GMA – 044/22

MAT.: Responde Requerimiento de Información.

ANT.: 1.- Resolución Exenta ORC N°85 de 29 de diciembre de 2022. 2.- Resolución Exenta ORC N°2 de 04 de enero de 2022.

I. Actividades de mantención, control y conservación de la piscina de emergencia sector Camisas.

Figura N°1: Detalle de cámara de inspección de registro de detectores de fuga

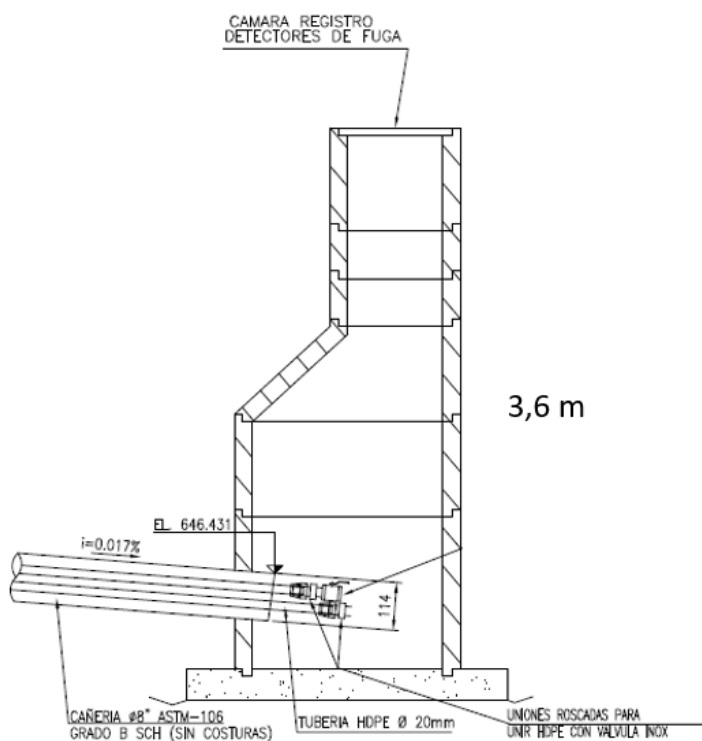
- a) Complementar la descripción del Sistema de detección de fugas de la piscina de emergencia TK-10, señalando lo siguiente: profundidad y capacidad volumétrica de la cámara central de inspección de dicho sistema, localizado aguas abajo de la piscina TK-10, donde se originó el rebalse del día 1 de noviembre de 2021

- Profundidad de la cámara central de inspección: 3,6 m.
- Capacidad volumétrica de la cámara central de inspección 2,77 m³

Como complemento de lo anterior, a continuación, se presenta figura en que se ilustran las partes que componen la cámara central de inspección de esta piscina:

Figura N°2: Detalle de cámara de inspección de registro de detectores de fuga para determinación de rebalse

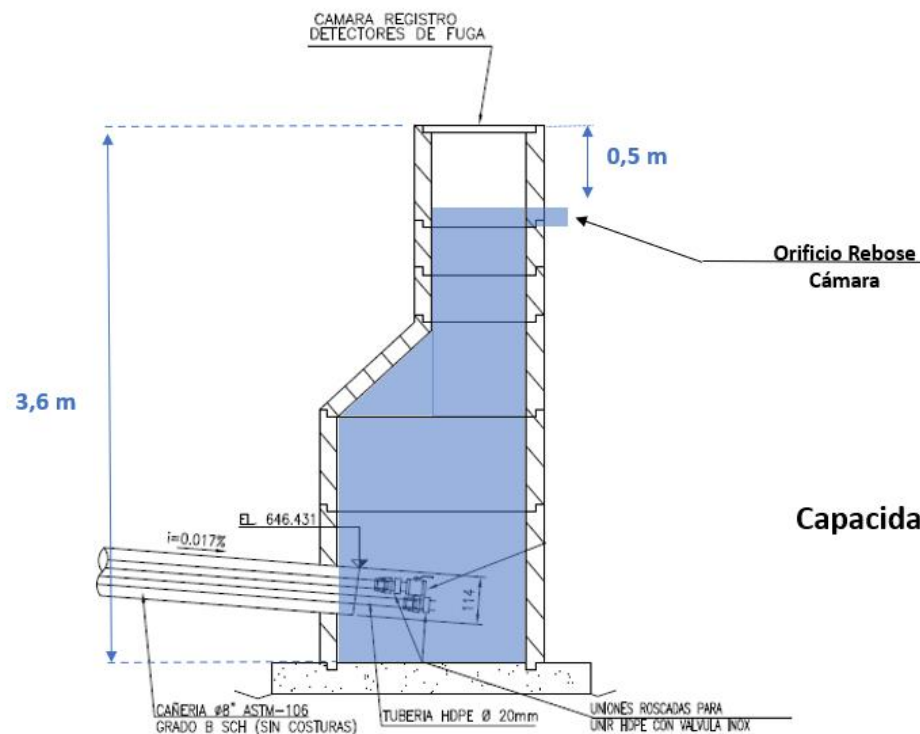
b) Estimación del volumen requerido dentro de la cámara de inspección del sistema de detección de fugas, para que ocurra el rebalse del sistema por el sector superior de dicha cámara central, como lo ocurrido el día 1 de noviembre de 2021

El volumen requerido dentro de la cámara de inspección del sistema de detección de fugas para la ocurrencia del rebalse del sistema se estima en $2,62 \text{ m}^3$, lo cual se determina en base a la información y figura indicadas en la respuesta anterior, esto es, la profundidad de la cámara de inspección y su capacidad volumétrica total, conforme consta en la siguiente figura:

Profundidad de cámara = 3,6 m

Capacidad Volumétrica de la Cámara de Inspección hasta el Rebose = 2,77 m³ – 0,14 m³
= 2,62 m³
